SH/T 3903-A.4	监理通知单	<p>工程名称：隆基经开区 5GW 单晶电池生产厂 7 兆瓦屋面分布式光伏发电项目 编号：XXSY-E-JLTZ-001</p>
<p>致：隆基绿能光伏工程有限公司隆基经开区 5GW 单晶电池生产厂 7 兆瓦屋面分布式光伏发电项目施工项目部</p> <p>事由 关于屋面防护围栏安装相关事宜</p> <p>内容</p> <p>监理现场巡视发现贵方建设的隆基经开区 5GW 单晶电池生产厂 7 兆瓦屋面分布式光伏发电项目现场存在以下质量问题</p> <ol style="list-style-type: none"> 1、 夹具存在反装、缺少固定螺栓和脱离屋棱的情况（见附表 1） 2、 角铝连接螺丝松动脱落，角铝和防护檩条及檩条之间连接处存在缺少螺丝和松动情况（见附表 2） 3、 施工现场无安全警示标牌（见附表 2） 4、 屋面施工产生的垃圾未进行清理（见附表 2） <p>要求贵方立即针对以上问题进行整改。增加相应安全标识及确保防护围栏安装的质量。若未按要求进行整改所造成的后果由你单位进行承担，另要求你方在 3 个工作日内对该工作单进行回复。</p>		
<p>监理项目部（章）</p>  <p>总/专业监理工程师： 魏久波</p> <p>日期： 2020 年 11 月 2 日</p>

附表 1

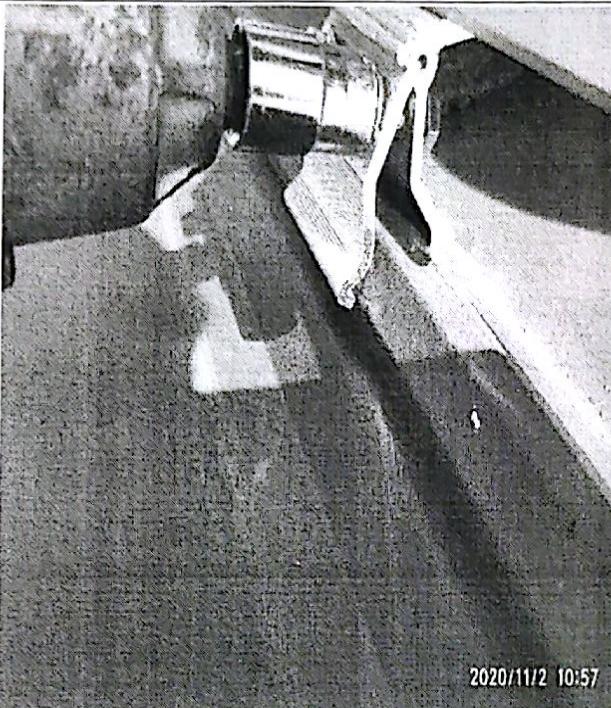
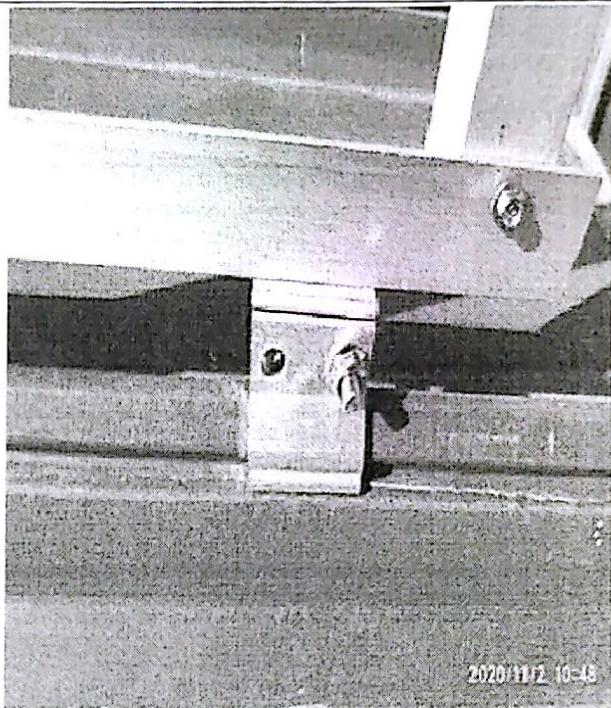
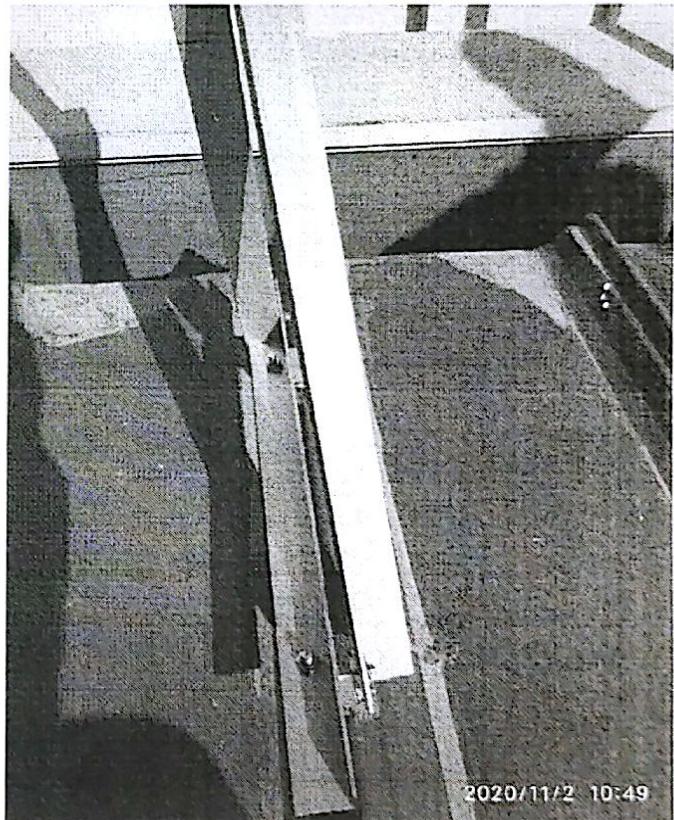
夹具反装	夹具缺少固定螺栓

2020/11/2 10:57	2020/11/2 10:48
夹具脱离屋棱	角铝间连接螺丝松动脱落

附表 2

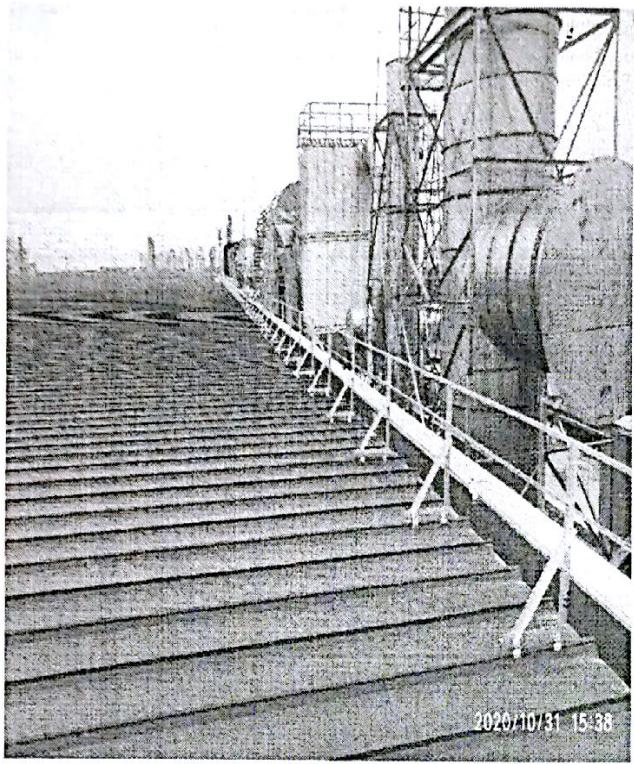
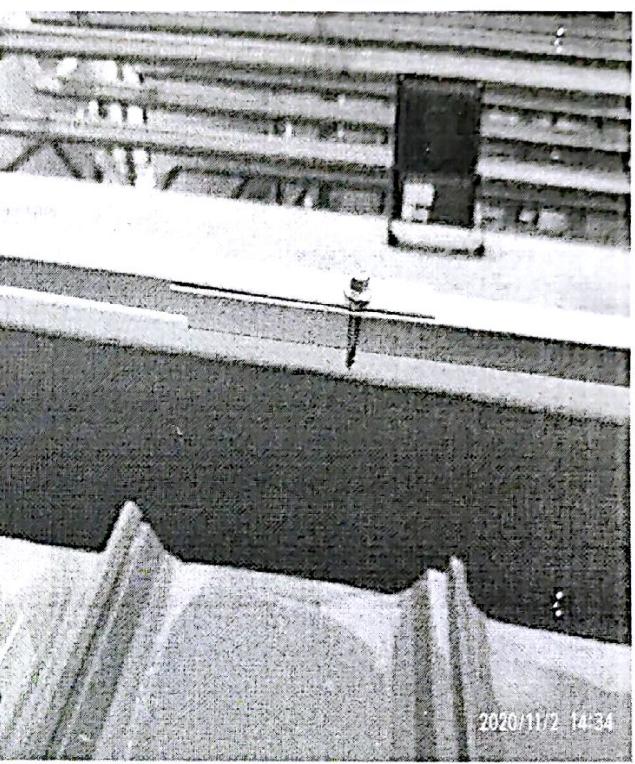
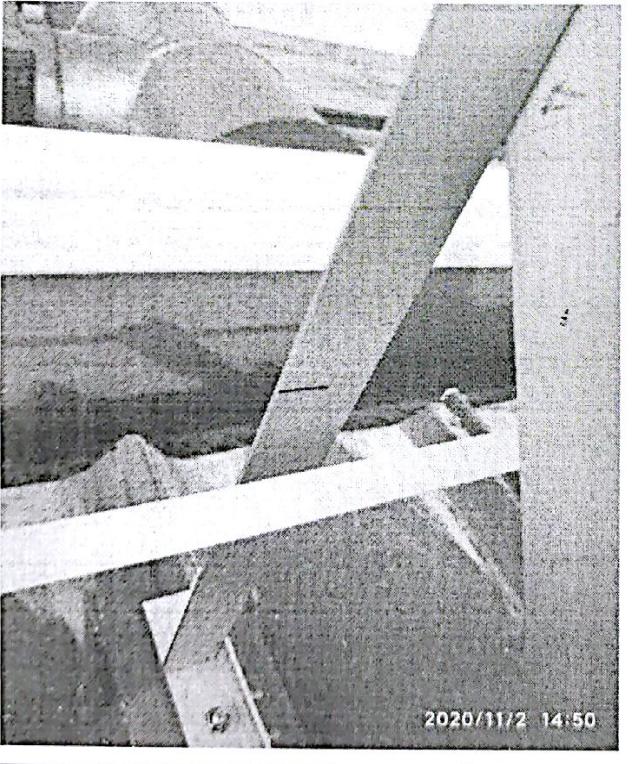
未悬挂安全警示牌	檩条间连接松动缺少螺丝
 2020/10/31 15:38	 2020/11/2 14:34
角铝与檩条间缺少螺丝	垃圾未清理
 2020/11/2 14:50	 2020/11/2 15:06
